Behandlende eining: Sakshandsamar/telefon: Vår referanse: Dykkar referanse: Vår dato:
Region vest Tone Bøyum / 55516792 18/127294-7 12.07.2018

Uttale – Flytte eksisterande avkjørsel – fv. 401 – Gnr. 176 bnr. 1 i Lindås kommune

Kart vedlagt søknaden.

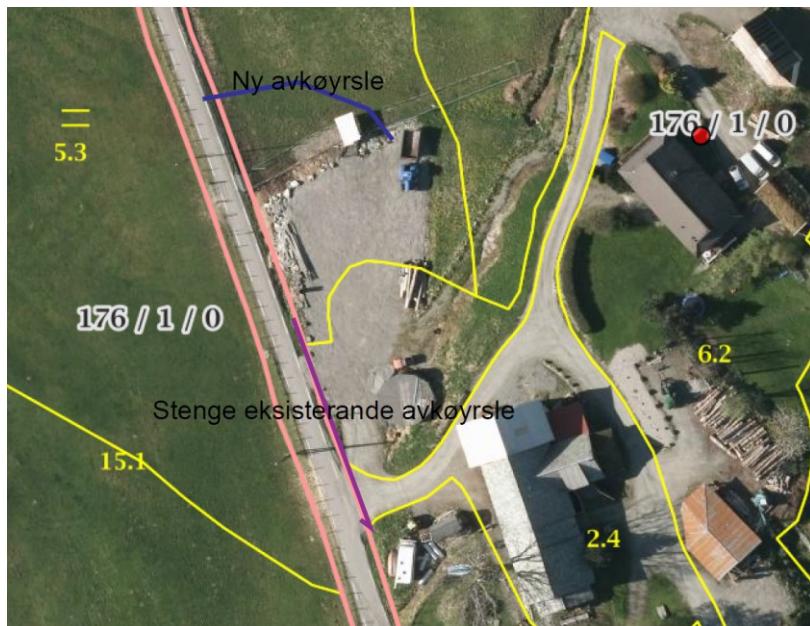
Dagens avkørsle har dårlig siktforhold. Siktforholda kan betrast dersom ho vert flytta. Etter ei samla vurdering av forholda på staden vil vi sjå positivt på ei flytting av dagens avkørsle slik du søker om, dersom den nye avkørsla kan tilfredsstille dei krav vi stiller til utforming.

Det er ikkje avklart kva bruk du søker løyve til. Dei krav vi setter til utforming og dimensjonering av ei avkørsle er avhengig av kva avkørsla skal nyttast til. Større køyretøy som til dømes lastebil, krev større svingradius. Dersom det er mange som skal nytte avkørsla vil vi stille krav om kryssutforming, noko som inneber eit skjerpa krav til sikt i avkørsla.

Det kan pårekna å få løyve til å flytte avkørsle slik det er søkt om. Før vi kan gje eit vedtak må du opplyse om kva bruk og kva køyretøy avkørsla skal dimensjonerst etter. Dersom avkørsla skal nyttast til anna enn tradisjonelt landbruk, skal dette vere avklart med Lindås kommune.
